DIGIPULS II

EL ΟΔΗΓΙΕΣ ΑΣΦΑΛΕΙΑΣ ΚΑΤΑ ΤΗ ΧΡΗΣΗ ΚΑΙ ΤΗ ΣΥΝΤΗΡΗΣΗ

Cat n° : 8695-1165
Rev : B
Date : 02/2011

INDICE A
DATE 25/01/2011
MOTIF MAJ suite à la première série

Dépliant 1 :

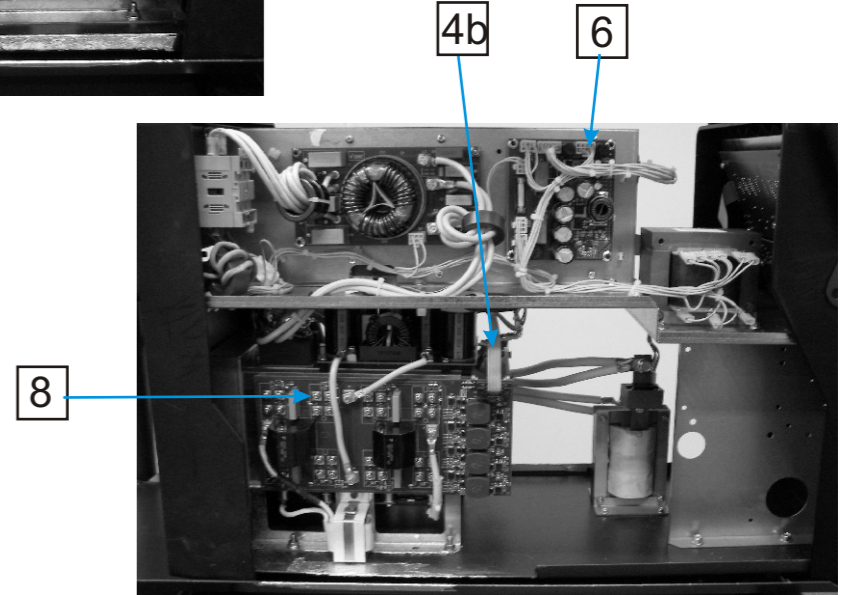
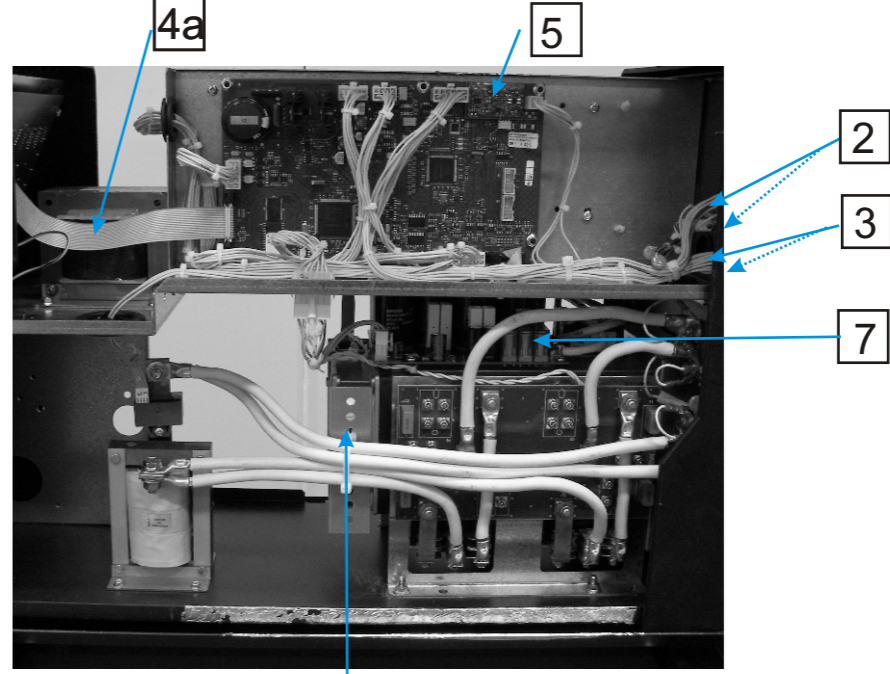
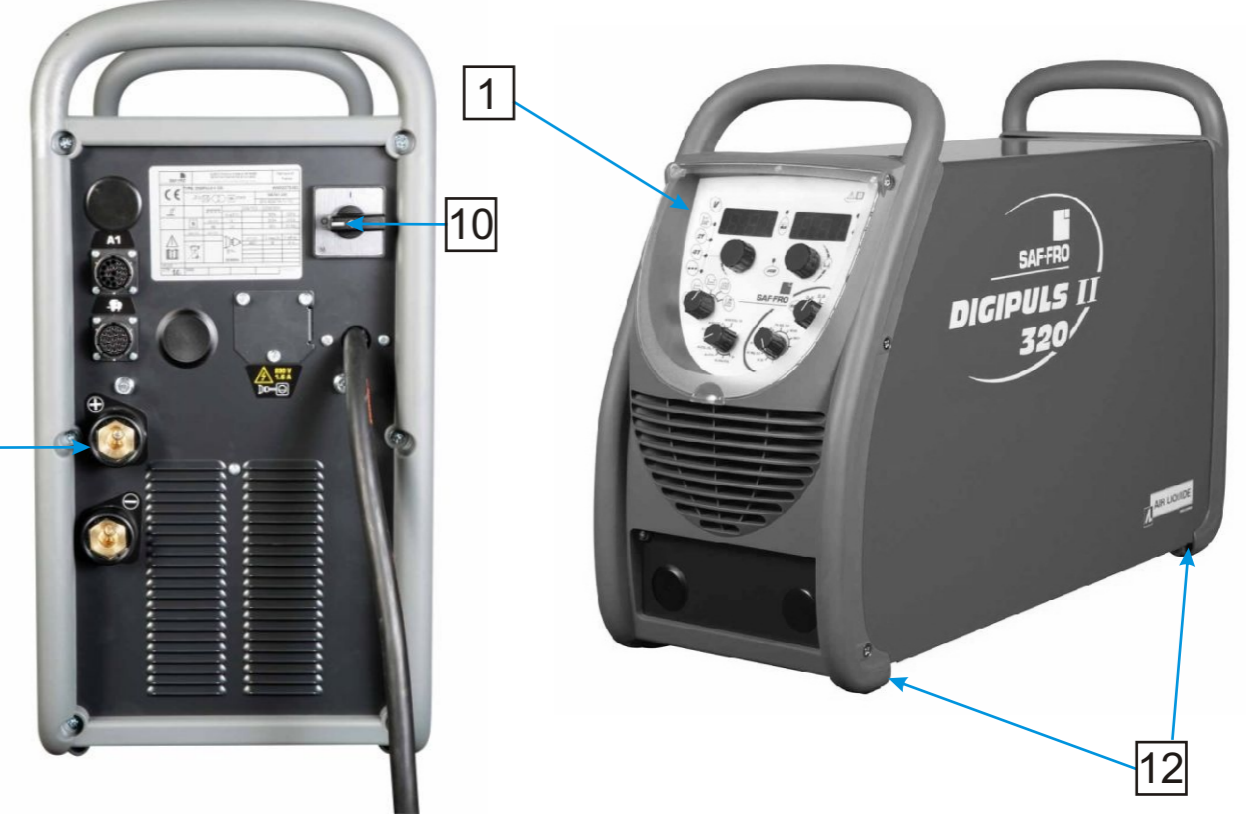
Mise à jour du schéma électrique

Mise à jour des photos du poste
